RAPPORT DE L'INSPECTION DES INSTALLATIONS CLASSÉES

Nos réf. : FT.2023.083

Objet : Projet de parc éolien du ruisseau de Margot sur la commune de Bréhand

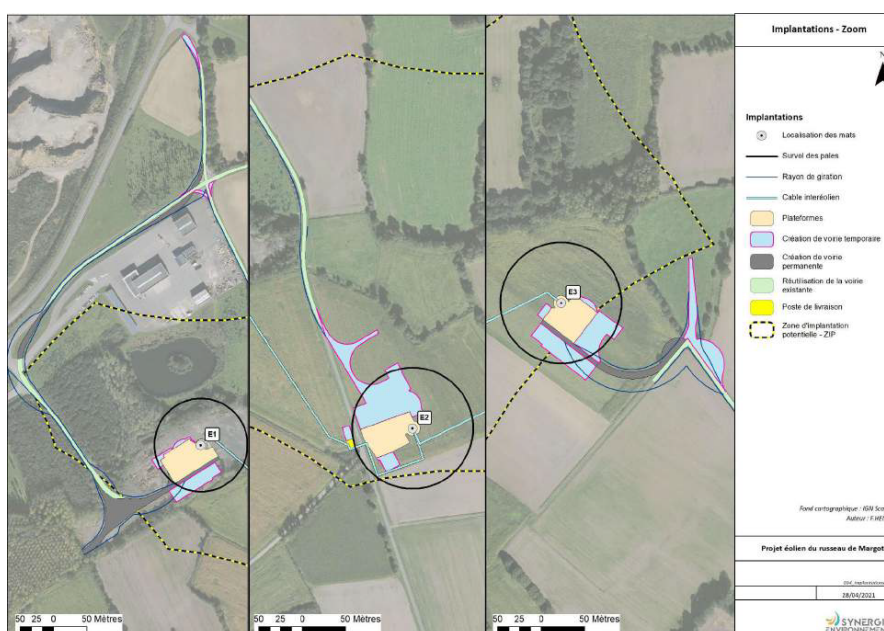
Focus sur l'éolienne E3 :

Il convient de souligner que des aménagements temporaires pour l'éolienne E3 (zone de recul et zone de stockage) sont prévus en zone humide pour éviter la destruction de haies à enjeux.

Une attention particulière est à porter car cet aménagement temporaire pourrait remblayer la zone humide et/ou tasser le terrain et créer des ornières.

D'après l'étude d'impact, l'impact temporaire brut sur les zones humides est donc **fort**. Néanmoins, il est prévu de mettre en place des plaques métalliques de répartition sur 860m². Ces plaques ont pour objectif de répartir les charges des convois pendant le chantier pour éviter de tasser et de détruire de la zone humide. Ainsi, d'après l'étude, l'impact résiduel temporaire sur les zones humides serait très faible.

Localisation des habitats-gîtes des chiroptères

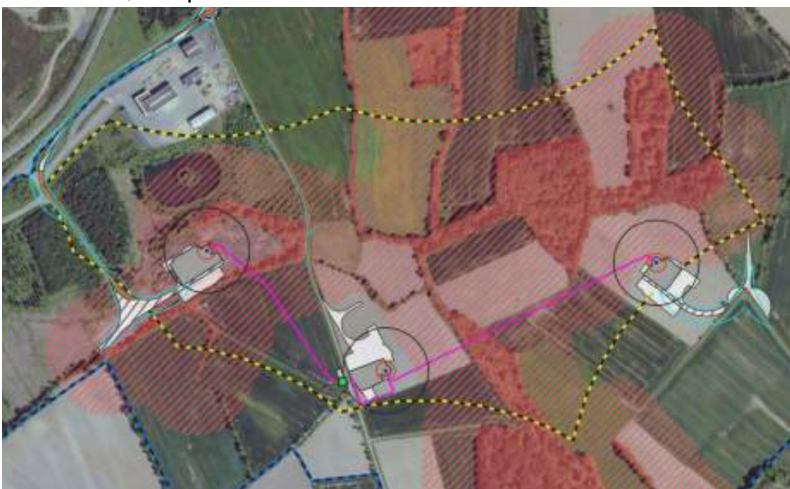
Malgré la mesure d'éloignement par rapport aux habitats des chiroptères (ECO-E4), il convient de noter que l'aérogénérateur E1 est enclavé par des haies qui sont habités par des chiroptères. Ces lisières favorisent le transit des chiroptères et accentuent les enjeux sur ces zones.

De plus, il convient de noter que l'emprise des pales des 3 éoliennes sont en partie en zone de vulnérabilité forte pour les chiroptères, soit :

- 100 % pour l'éolienne E1 ;
- 58,4 % pour l'éolienne E3 ;
- 14,4 % pour l'éolienne E2.
